平成20年12月  
富士電機システムズ株式会社  
オートメーション事業本部  
コントローラ統括部

## MICREX-SXシリーズ ボードコントローラ（SPB版）機能拡張のお知らせ

### 1. ボードコントローラ変更内容

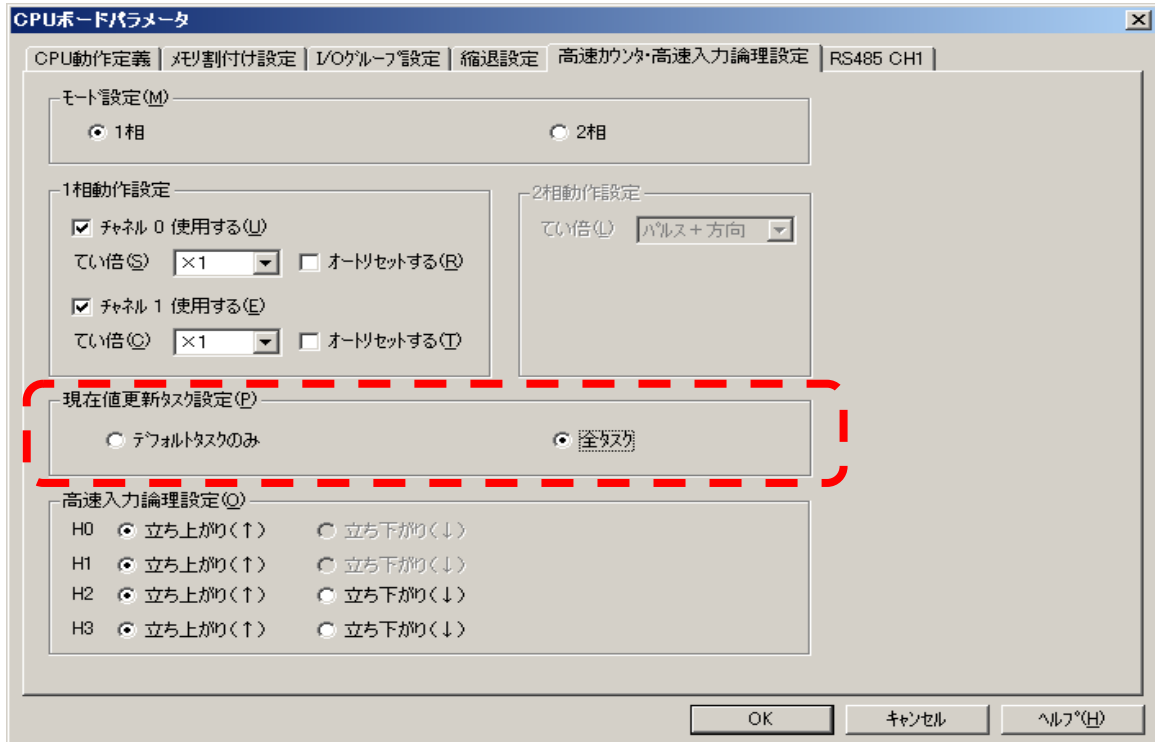
(4) 本機能を使用するには、プログラミング支援ツール SX-Programmerのバージョンアップが必要です。

・Expert (D300win) V3 (NP4H-SEDBV3) : V3.4.5.0
